## Høringssvar fra arkitekturrådet vedr. Lokalplanforslag nr 660, Kogtved Søfartsskole

## Høringssvar vedr. forslag til lokalplan 660 - Etageboliger ved den tidligere Kogtved Søfartsskole

## **Indsigelse til lokalplan 660 for etageboliger ved Kogtved Søfartsskole**

**Vedr.        Etageboliger ved den tidligere Kogtved Søfartsskole  
              Offentlig høring af forslag til lokalplan 660  
              Høringssvar fra Humlebogruppen**

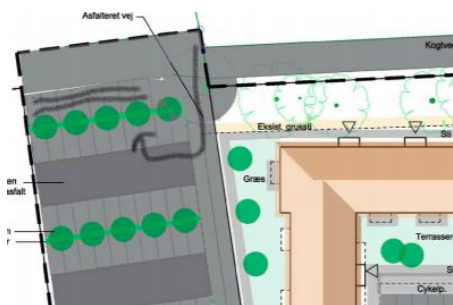
Af bygherres tegningsmateriale under redegørelsen ses det, at man kan køre direkte ind i den første række parkeringsbåse fra Kogtvedvænget (se kortet).

I øjeblikket står der en lang bygning til redskaber og maskiner, der hvor første række af p-båse er indtegnet. Når bygningen fjernes, vil der være en terrænmæssig forskel på vejen og grunden til p-pladser. Man kan regulere terrænet på grunden 0,5 meter, men det vil stadig skråne, og der vil være udfordringer med at regulere terrænet optimalt mod nabogrunden mod øst, jf. bestemmelserne om terrænregulering i skel.

Især i sommerhalvåret er der en hel del fodgængere på vejen, blandt andet fordi vejen indgår i Øhavsstien. Vi vurderer, at det vil være meget usikkert at skulle bakke direkte ud på vejen og så endda op ad en hældning. Vi vil derfor gerne foreslå, at det indskrives i lokalplanen, at indkørsel til parkeringspladsen skal ske som vist på nedenstående kort, og at det indskrives, at der skal opføres beplantning eller lignende som sikrer, at parkering ikke kan ske direkte fra vejen.

Foto vedlagt af de 3x lommer

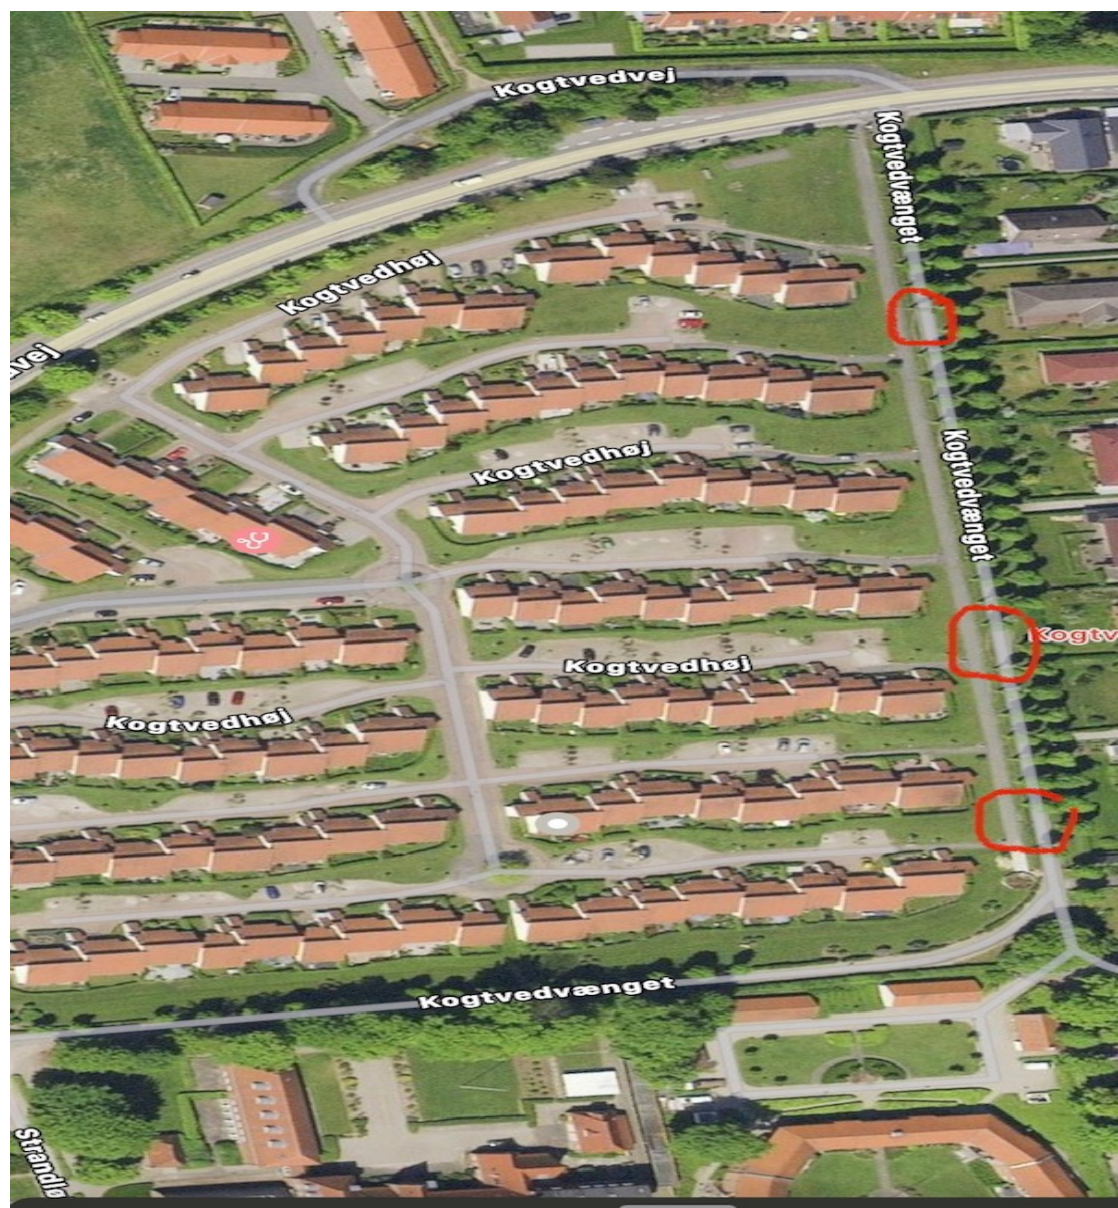
Der er kun plads til en bil i sporet af alléen ved kogtvedvænget. Dog er der 3x lommer hvor man kan holde ind.

Disse lommer er allerede flittigt i brug. Vi har den ene uden for vores vindue.

Den forbipasserende trafik er ikke generende, men brug af lommerne kan virke forstyrrende.

Dette kunne man komme ud over. Ved at lave 2 spor. Enten ved at fælle en del af alléen eller ved at bruge cykelstien.

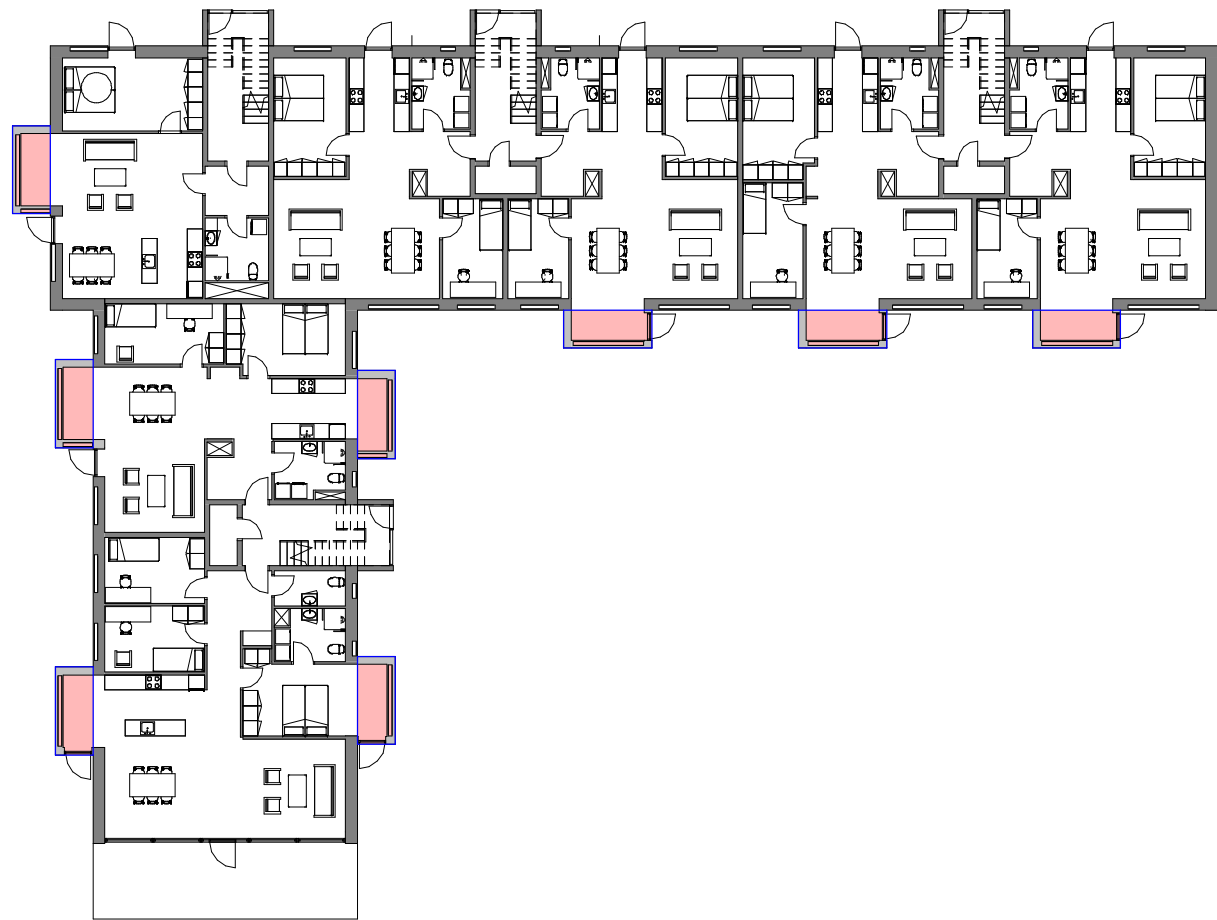
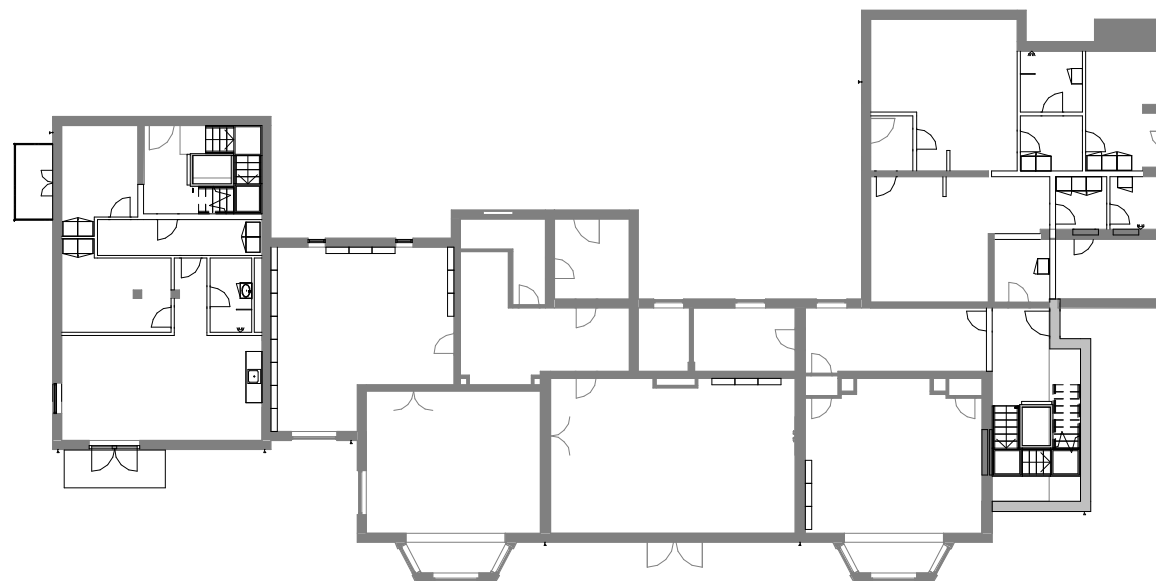
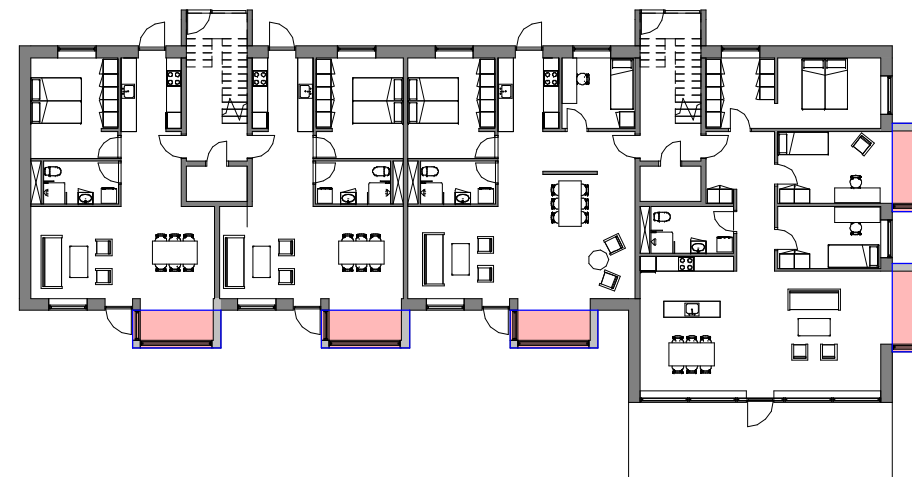
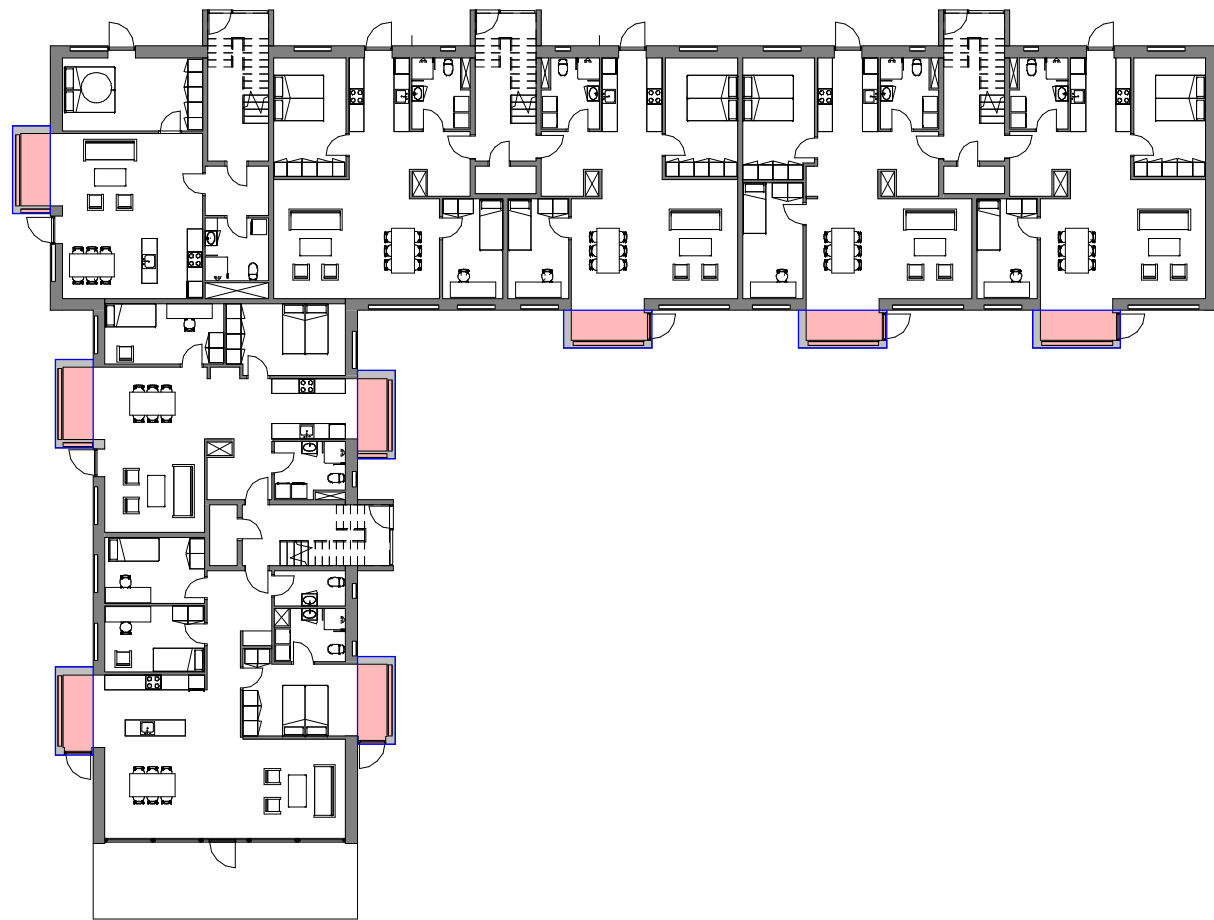
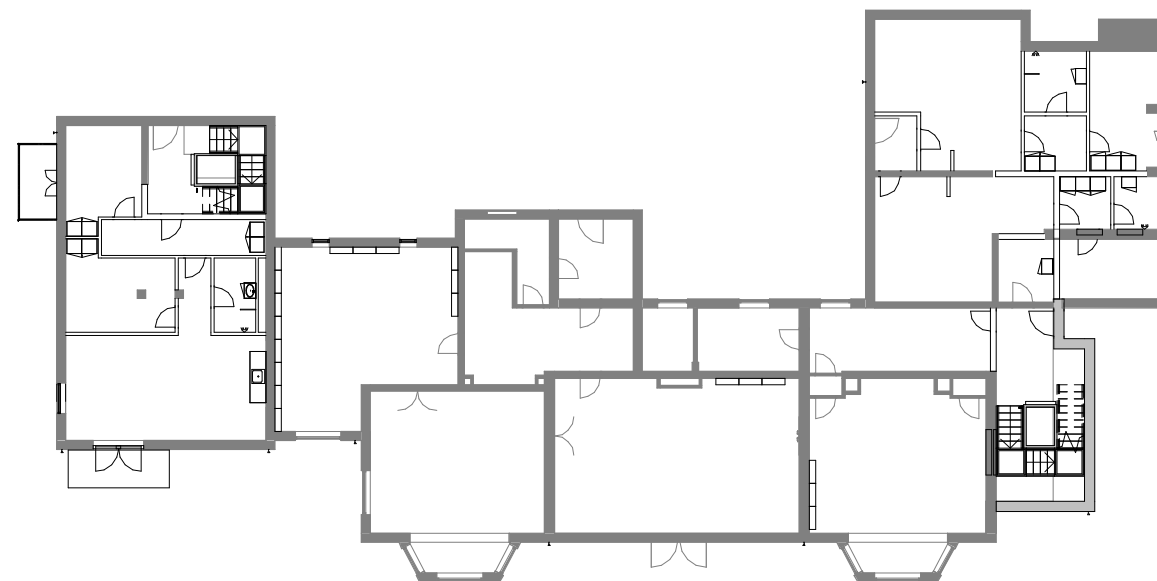
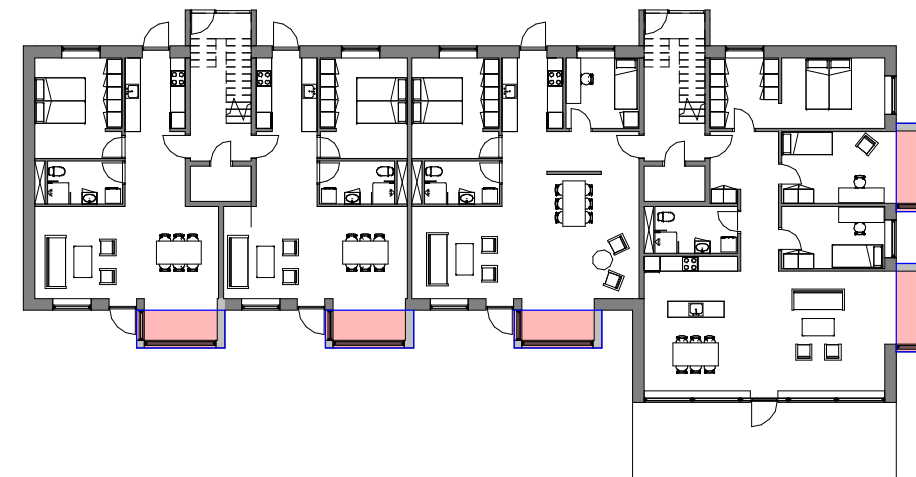
Humlebogruppen har nu igennem et antal år, arbejdet med at forfine projektet på Kogtved Søfartsskole, i den forbindelse er der opstået uenighed omkring etablering af karnapper på ydersiden af nybyggeriet. Karnapperne er en essentiel komponent i at skabe integration mellem ude og indeområder, samt at skabe gode rum for de kommende beboere. Desuden er de integrerede i bygningens facade under altaner, således de danner en helhed. Det er derfor afgørende for Humlebogruppen, at karnapperne bevares i fremtidig projekt.

I forbindelse med udvikling af Kogtved Søfartsskole's ekst. bygninger, samt tilbygning af nye bygninger, fremsender jeg hermed etageplan for stueplan med angivelse af karnapper svarende til 130 m<sup>2</sup>.  
Alt i henhold til aftale.
